[改善箇所説明図] ①

農耕トラクタのメインハーネスにおいて、配索方法が不適切なため、本機の金属部品と接触しているものがある。そのため、そのままの状態で使用を続けると、当該ハーネスが損傷し、最悪の場合、エンジンが停止して再始動できなくなるおそれがある。

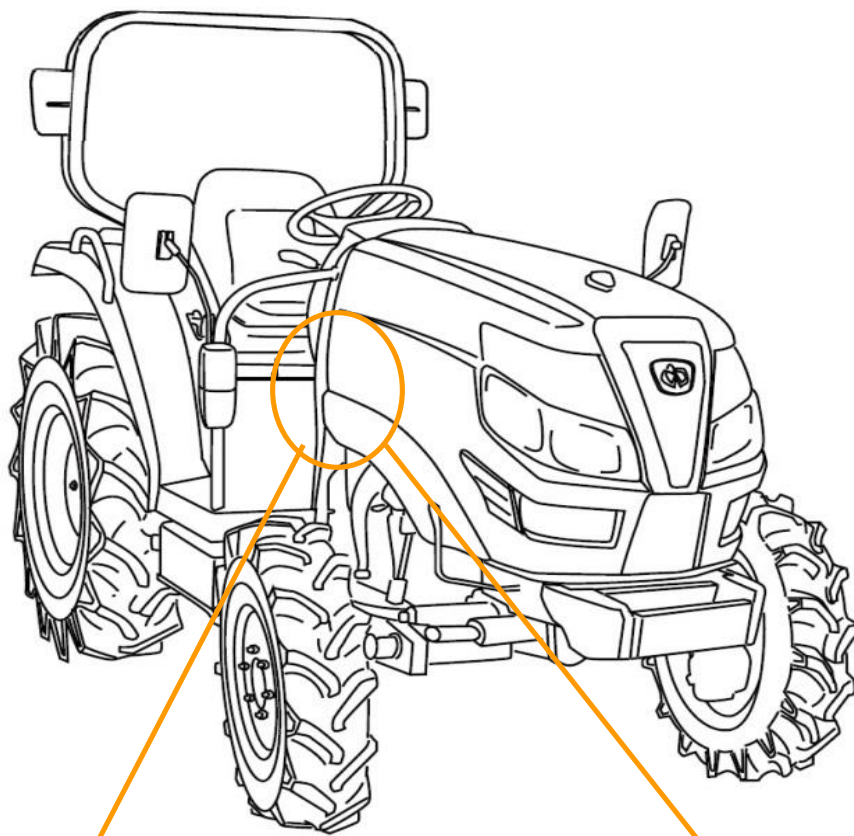
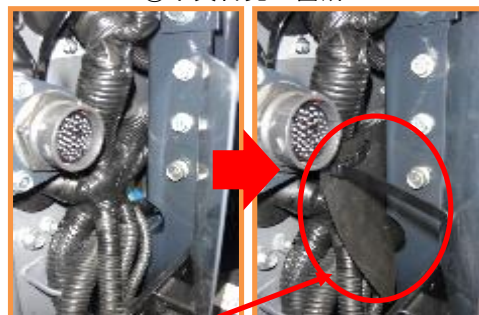
①不具合発生箇所

②不具合発生箇所

不具合発生箇所

追加する保護部材

全車両、保護部材を追加する。

追加する保護部材により識別する。
